**Znak sprawy:** SP.ZTT.2130.1.2026.MZ

## **WYJAŚNIENIE DO ZAPYTANIA OFERTOWEGO**

### **Na wykonanie prac remontowych w obrębie Hali Sportów Walki w Centralnym Ośrodku Sportu – Ośrodku Przygotowań Olimpijskich w Spale**

Rys.: wykonanie studni schładzającej

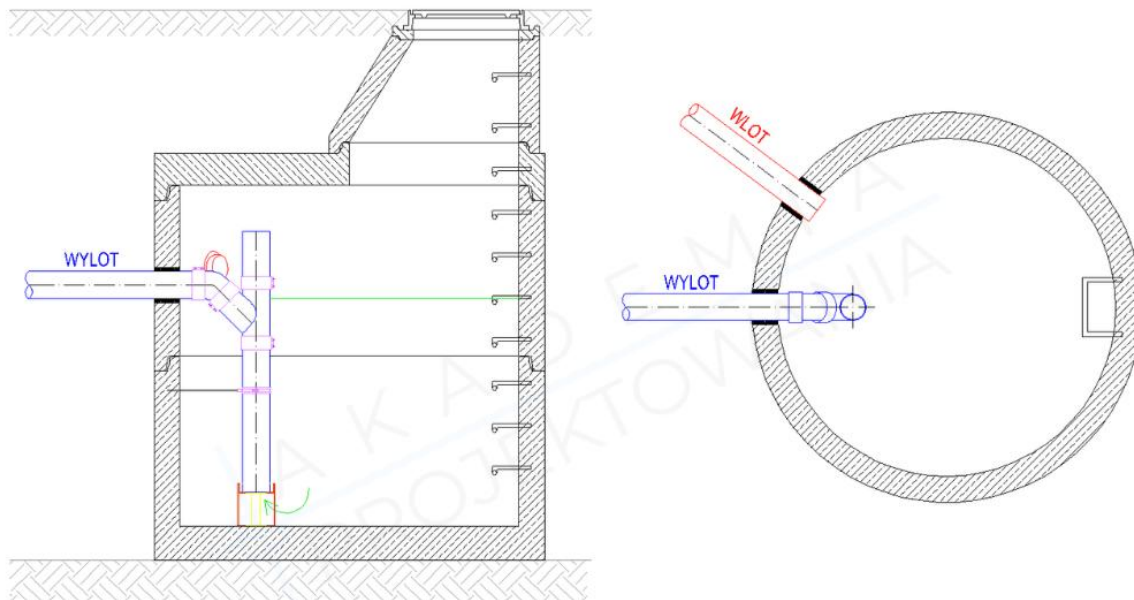
- wykonanie studni schładzającej w pomieszczeniu magazynu włączonej odpływem (wylot) do istniejącej rury kanalizacyjnej DN250 znajdującej się na zewnątrz budynku przy wejściu do pomieszczenia elektryków. Rysunek poglądowy poniżej (nie ma konieczności zastosowania zwężenia studni oraz stopni zjazdowych)

- Wymagana głębokość minimalna studni 1 m od poziomu posadzki. Studnia wykonana z kręgów betonowych o średnicy 100 cm,
- wyprowadzenie odpływów z zaworów spustowych od rozdzielaczy rurą stalową o średnicy min. 75 mm wody do studni schładzającej,
